Boletín de información técnica

Steinhausen, febrero 2024

Sustitución accionamientos FlexIS

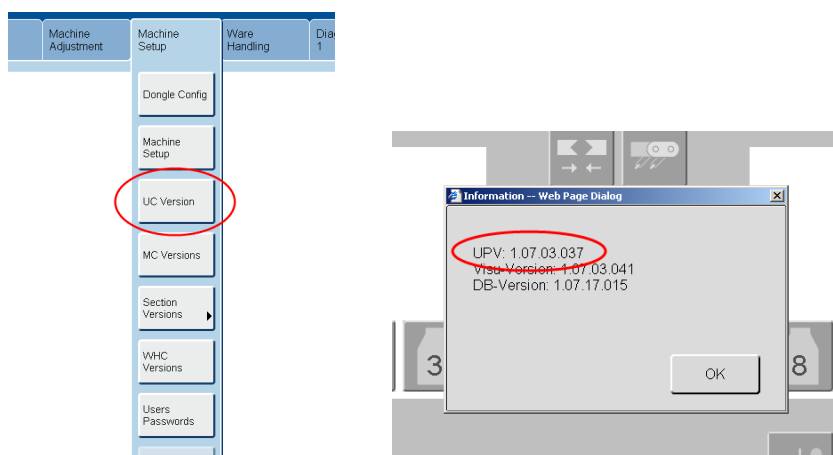
Las dimensiones y el montaje de las unidades se mantienen sin cambios.

Entrada de seguridad (STO)

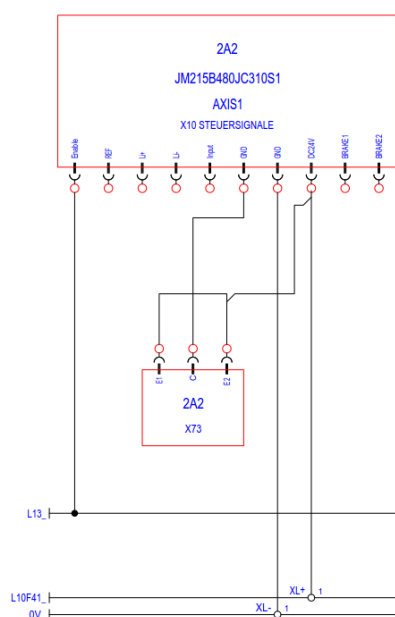
Todas las unidades de accionamiento nuevas tienen una entrada de seguridad para desactivar el amplificador de forma segura (STO = Desactivación segura de par). El antiguo JetMove JM-215 (601-10146) no tiene esta entrada de seguridad.

Al sustituir un JetMove JM-215 (601-10146) por un modelo nuevo, es necesario añadir un cableado para activar esta entrada de seguridad: esta entrada debe tener una alimentación de 24 V CC.

A continuación puede ver cómo cablear la entrada de activación segura:

- Enable1 (E1) (Activación1) y Enable2 (E2) (Activación 2) se conectan a 24 V CC que pueden tomarse del suministro de 24 V de la unidad de accionamiento.
- COM (C) está conectado a 0 V, que también puede tomarse del suministro de 0 V de la unidad de accionamiento.

El kit de cableado para la actualización puede pedirse con esta referencia 601-20103.
